MESURE ET AMELIORATION DE L'ACCESSIBILITE

GROUPE SCOLAIRE FUMEUX

COMMUNE DE MIONS

REFERENCE BATIMENT: N°005

Obstacle critique n°   **C2**

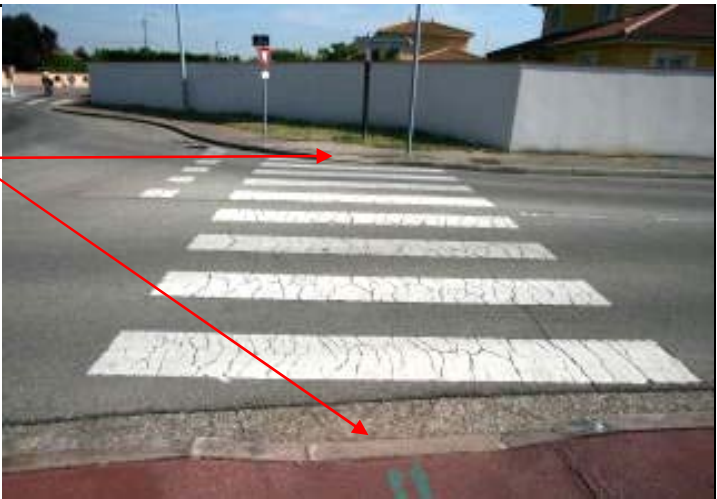
Fonction Abord
CHEX (CHEMINEMENT EXTERIEUR) - Abords proches

Description
Passage piétons rue Blériot non conforme

Chanfriener les bateaux de trottoir
 Placer des bandes podotactiles de vigilance de part et d'autre de la traversée

Obstacle critique n°   **C2**

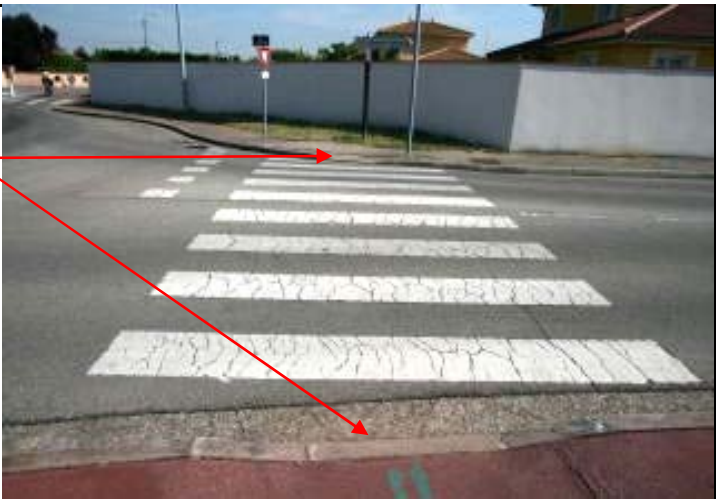
Fonction Abord
CHEX (CHEMINEMENT EXTERIEUR) - Abords proches

Description
Passage piétons rue Blériot non conforme

Chanfriener les bateaux de trottoir
 Placer des bandes podotactiles de vigilance de part et d'autre de la traversée

Obstacle critique n°  **C4**

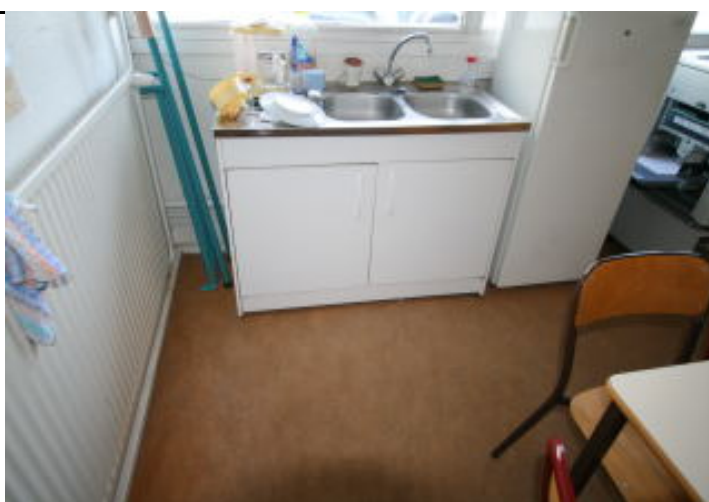
**Fonction Enseignement rez-de-chaussée
PBLA (SALLE RECEVANT DU PUBLIC ASSIS) - Salle des maîtres**

Description
Profondeur sous évier non conforme

Supprimer le placard sous l'évier

Obstacle critique n°  **C15.1**

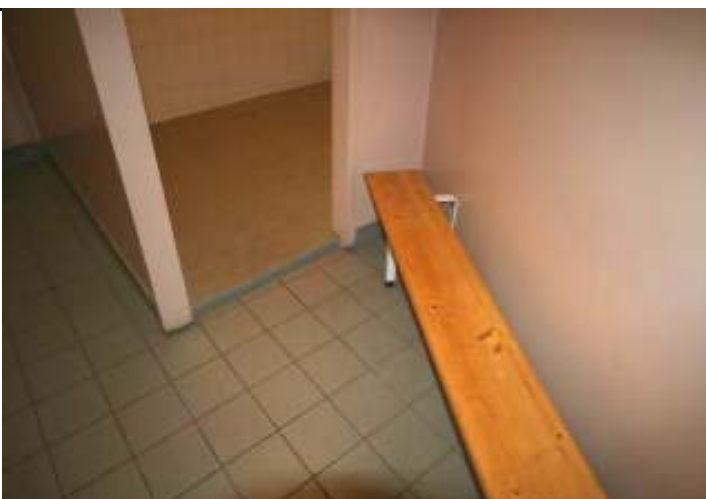
**Fonction Gymnase
DCHE (DOUCHE) - Filles**

Obstacle critique n°   **C20**

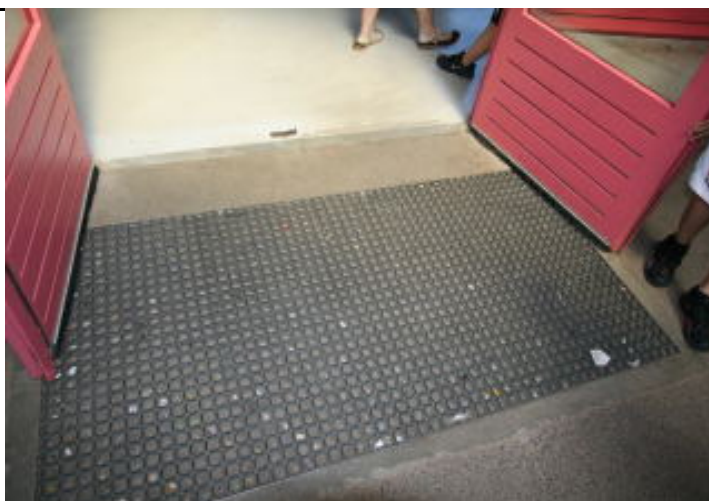
Fonction Récréation
PRTE (PORTE EXTERIEURE) - Accès à la cour élémentaire
